Sicherheitshinweis für den Kunden

Aqua Lung führt bei bestimmten Powerline Inflatoren eine freiwillige Produktaktualisierung durch. Powerline Inflatoren befinden sich an allen Aqua Lung Tarierjackets und am Apeks Black Ice Tarierjacket. Wenn Sie seit dem 1. Januar 2015 ein Aqua Lung Tarierjacket/Apeks Black Ice Tarierjacket erworben haben, muss geprüft werden, ob es die Kriterien für die Aktualisierung erfüllt. Während des Tauchgangs könnte es passieren, dass der Powerline Inflator das Tarierjacket weiter befüllt, obwohl der Einlassknopf losgelassen wurde, was die Möglichkeit eines unkontrollierten Aufstiegs erhöht. Auch wenn dies bereits unter Wasser geschehen ist, liegen keine Meldungen über Verletzungen vor. Aqua Lung ist der Ansicht, dass ein freiwilliger Sicherheitshinweis Ihrer Sicherheit und der Vorsicht dient.

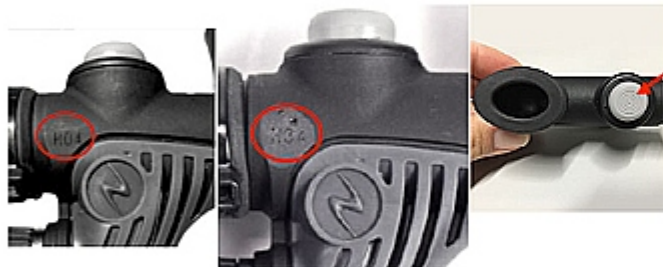
Inflatoren, bei denen der Datumscode mit H beginnt, müssen geprüft werden – Elne Aktualisierung ist erforderlich	Inflatoren, bei denen der Datumscode ein H mit 2 Punkten aufweist, sind im Werk aktualisiert worden – Kein weiteres Vorgehen notwendig	Gummikappen mit Punkt in der Mitte - der Inflator wurde aktualisiert – Kein weiteres Vorgehen notwendig
---	---	--

Vorgehensweise: Wenn der Datumscode Ihres Powerline Inflators mit einem H beginnt, dürfen Sie Ihr Tarierjacket nicht weiter verwenden. Bringen Sie Ihr Tarierjacket zu Ihrem nächsten Aqua Lung Fachhändler oder Tauchcenter. Dort kann Ihr Powerline Inflator für Sie aktualisiert werden. Der Austausch erfolgt im Rahmen der Gewährleistung und Ihnen entstehen keine Kosten.
